ЕВРАЗИЙСКАЯ ЭКОНОМИЧЕСКАЯ КОМИССИЯ СОВЕТ

О внесении изменений в технический регламент Таможенного союза «О безопасности колесных транспортных средств» (ТР ТС 018/2011)

**ИЗМЕНЕНИЯ,
вносимые в технический регламент Таможенного союза
«О безопасности колесных транспортных средств»
(ТР ТС 018/2011)**

в) для противотуманных фар

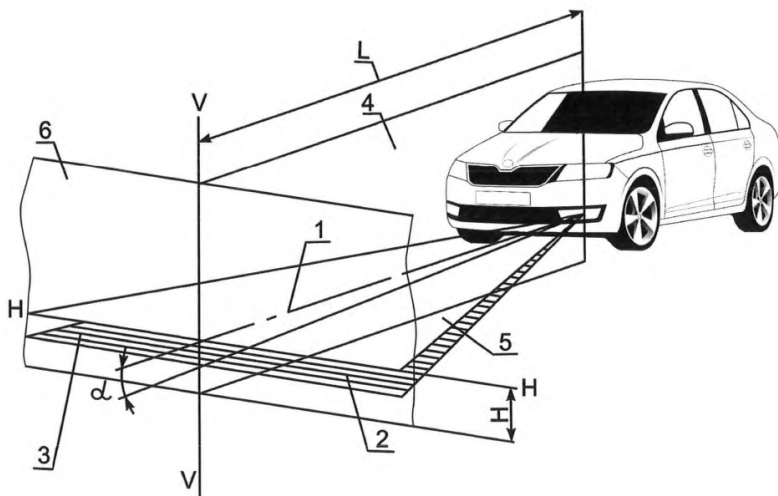
в) рисунок 3.1 дополнить следующим рисунком:

д) предложение первое пункта 3.8.8 дополнить словами «(рисунок 3.1в)»;
